2. Aus dem Protokoll der Preisgerichtssitzung 26.03.2014

Vorhabenbezogener Bebauungsplan ALT617 "An den Graden". Städtebauliche Grundsatzlösung

Anlage 1 - Ergebnis des Planungswettbewerbes "Wohnen am Dom in Erfurt"

1. Preis Arbeit 1012

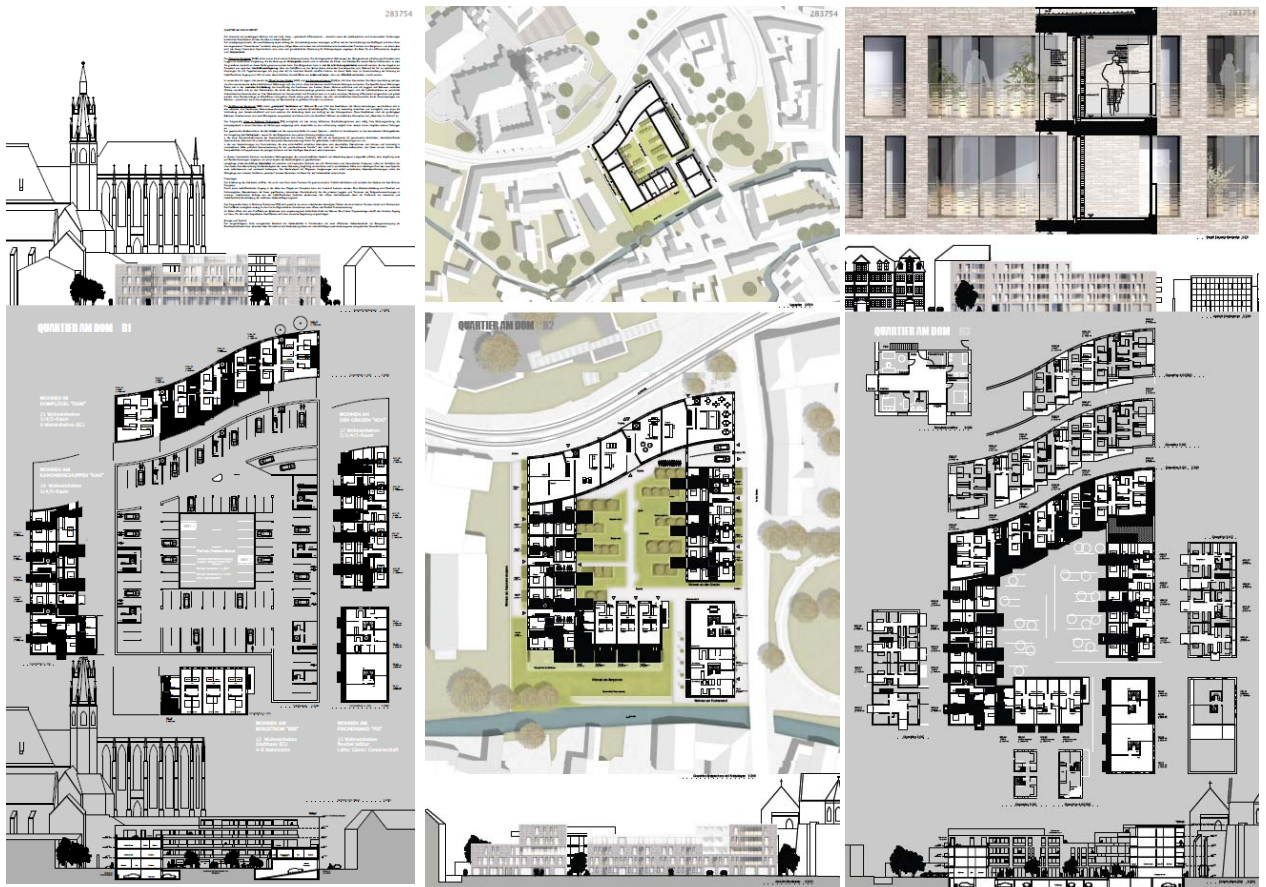
Die Verfasser besetzen den Stadtraum mit drei einzelnen, relativ gleichartigen, winkelförmigen Bausteinen. Dabei wird die Front zur Domstraße nicht komplett geschlossen, sondern aus einzelnen, aus der historischen Körnung entwickelten Kopfbauten in drei Parzellen gegliedert.

Der Entwurf zeigt eine hohe und eigenständige Qualität. Stadtstrukturell sind in diesem Quartier die hier vorgesehenen kleinen „Gassen“ wegen der Zerstörung 1813 nicht nachweisbar, zitieren aber im Stadtkern und auch im unmittelbaren Umfeld vorhandene Verkehrswege.

Durch die geringe Bautiefe der Längsstruktur und die Beschränkung auf drei Geschosse entsteht eine geringe Ausnutzung des Grundstücks bei hoher Qualität der Wohnungszuschnitte und Freiräume.

Durch das Abrücken des Riegels „An den Graden“ entsteht eine Wendemöglichkeit für LKW und die Zufahrt zum PKW-Aufzug. Hier ist stattdessen eine Rampe notwendig.

Das Preisgericht fordert den Auslober auf, die mit dem 1.Preis bedachte Arbeit überarbeiten zu lassen, mit der Zielstellung, in Summe eine Wohn- und Nutzfläche von 8.500 m² zu erreichen. Die hohen städtebaulichen, architektonischen und Freiraum-Qualitäten sind dabei zu erhalten.

Anerkennung Arbeit 1007

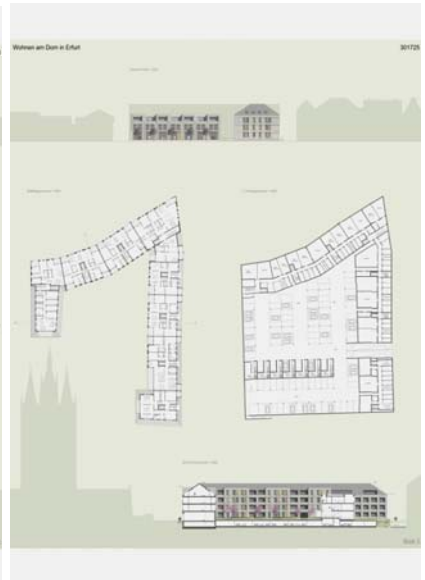
Die Fassaden zum Dom verstehen sich als Reihung von gleichen Gebäuden. Diese Fassadentypologie ist für Erfurt eher untypisch.

Der Erhalt der Westwand des Kanonenschuppens ist anerkennenswert, dürfte aber seine Nutzung als Außenwand einer Freifläche mit großen Eingriffen bezahlen.

Problematisch an dieser Arbeit ist der Abstand zur Sporthalle. Diese Wand ist eine Brandwand und zur Belichtung der Räume unzulässig. Der Entwurf ist damit derzeit nicht genehmigungsfähig. An dieser Stelle wäre eine Überarbeitung nötig.

Problematisch ist der Brandüberschlag in Ecksituationen. Die Tiefgaragenzufahrt scheint zu knapp bemessen.

Die Anlieferung der Gewerberäume im Innenhof ist ungelöst.

Arbeit 1018

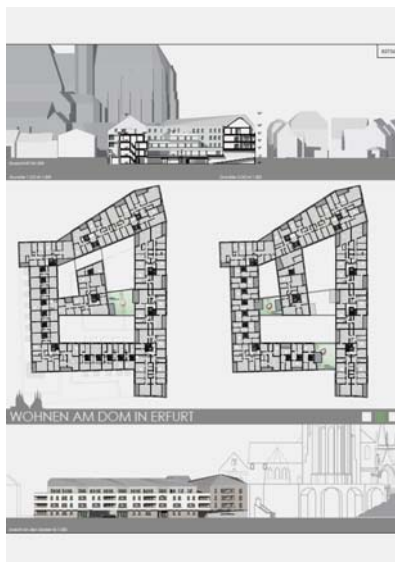
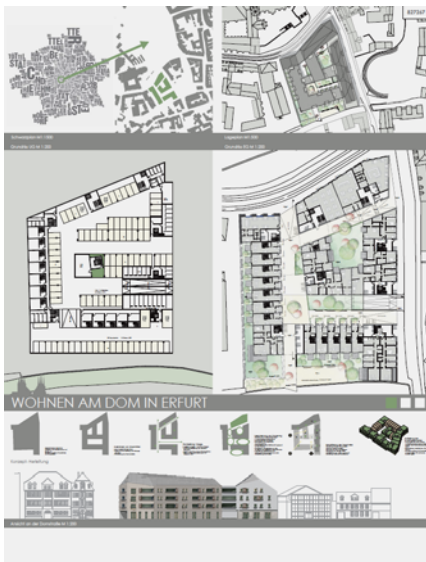
Auch hier wird versucht den Schwung der Straße aufzunehmen sowie eine Lebendigkeit durch traufund giebelständige Gebäudeanordnung zu erreichen. Mit dem insgesamt unmotivierten Dach wird keine besondere Qualität erreicht.

Die Ausformulierung der stark differenzierten, rein dekorativen Dachlandschaft ist überzogen und im Grundriss nicht nachvollziehbar.

Die Ausformung der Baukörper ergibt extreme tiefe Durchgänge in der Erdgeschosszone.

Möglicher Brandüberschlag entsteht in Ecksituationen. Die Belichtung im Bereich der Hofbebauung erscheint schlecht. Die innenliegende Treppenhäuser sind ebenfalls problematisch.

Die Freiraumqualität leidet unter der Dichtheit der Bebauung. Es sind nur noch dunkle Durchgänge und enge Schattengärten möglich, was bei einer Neubaumaßnahme zu hinterfragen ist.

Arbeit 1020

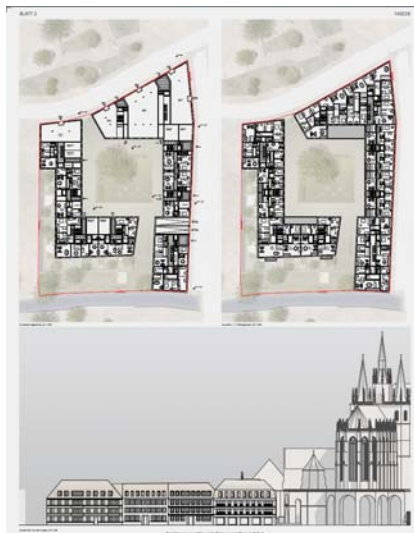
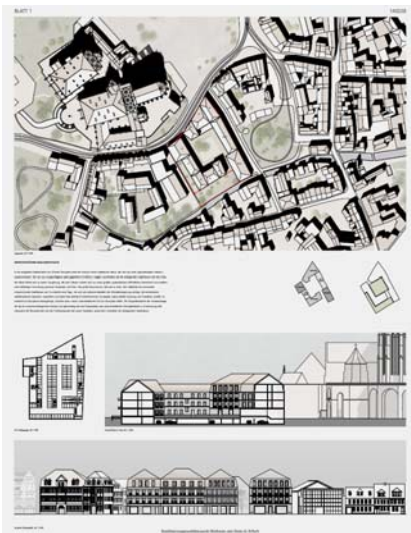
Die Freiflächengestaltung erzeugt einen halböffentlichen gepflasterten Fläche, die an dieser Stelle fehl am Platz ist. Dennoch könnten die Bäume in Hochbeeten und die steinerne Gestaltung qualitativ voll werden.

Der Spielplatz am Ufer ist vielversprechend. Für den Umgang mit dem Ufer selbst gilt: weniger ist mehr!
